י"ח שבט תשפ"א
31 ינואר 2021
אלון הגליל/אזור תעסוקה/0001

הנדון: אלון הגליל – צומת כניסה - חיבור זרוע מיפתחאל

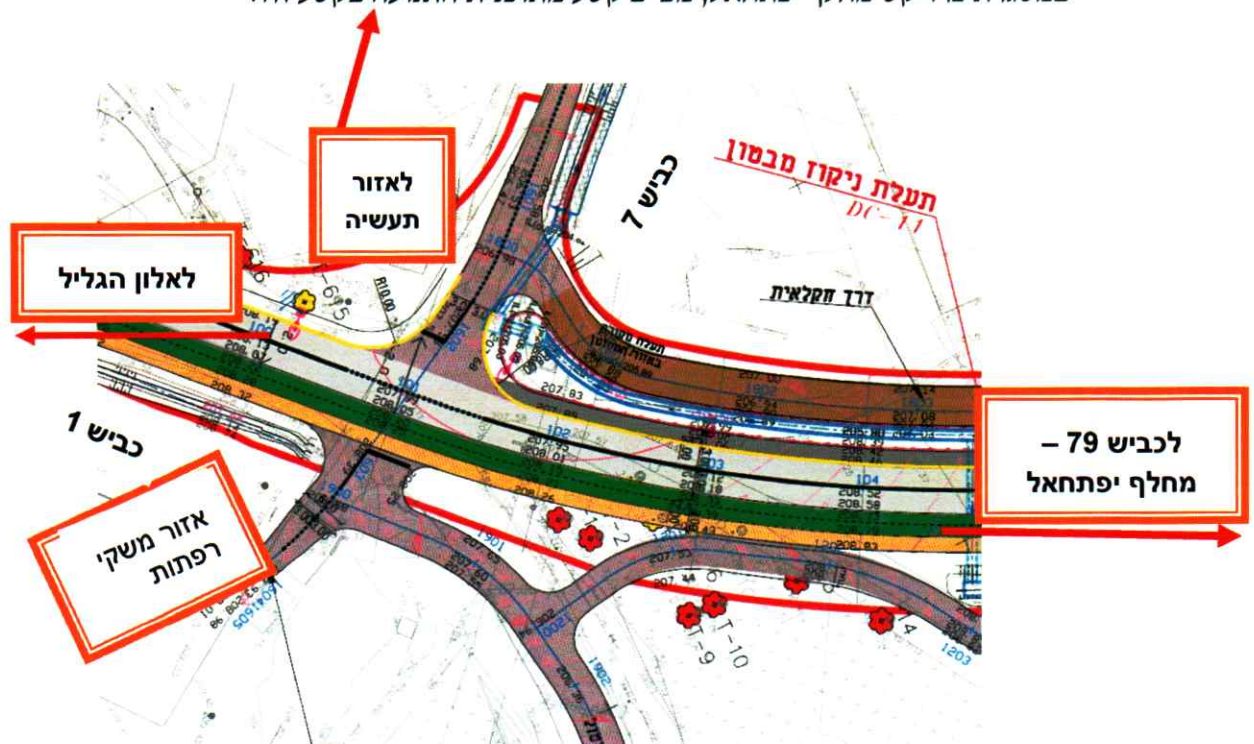
3. מעיון בתוכנית של נתיבי ישראל הני"ל, משתקפות מספר בעיות:
 - א. החיבור לא מתאים לשימושים העתידיים ולרוחב של רצועת הדרך, 12 מ'.

ב. במקום תהיה תנועת משאיות רבה, החיבור לא מאפשר תנועה כזו בצורה בטיחותית, מבדיקה שלנו הרדיוסים בחיבור המתוכנן לא מתאים למשאיות, רוחב הנתבים בציר הראשי קטן מידי באזור הצומת.

ג. דרך חקלאית מתוכננת שמגיעה מכיוון צפון (כביש 79) והמתחברת לכביש מס' 7 במרחק של 15 מ' בלבד מהצומת – חיבור ללא ראות, ללא רדיוסי סיבוב מתאימים, ללא תאורה מספקת ואינו בטיחותי.

ד. שביל האופניים חוצה חיבור צומת חיבור דרכים חקלאיות, ללא תמרור או הגנה כלשהי, וללא הפרדה מהכביש.

ה. קיים חיבור נוסף לאזור משקי ורפתות ממזרח לצומת עם תנועת משאיות שונות.

4. בהתאם לאמור אנו מבקשים תכנון חדש לצומת כניסה ראשית לישוב אלון הגליל, הצומת תתאים לתוכניות המאושרות ולשימושים, תכנון שיעמוד בקנה אחד מול פיתוח הישוב לרבות אזור התעסוקה, האזור המשקי והחקלאי הנשענים על צומת זו.

5. לדעתנו המסקנה שהפתרון הנכון למקום הינו צומת מעגלית שתיתן מענה לכל התנועות לרבות חיבור דרכים חקלאיות, לשביל האופניים והמדרכות.
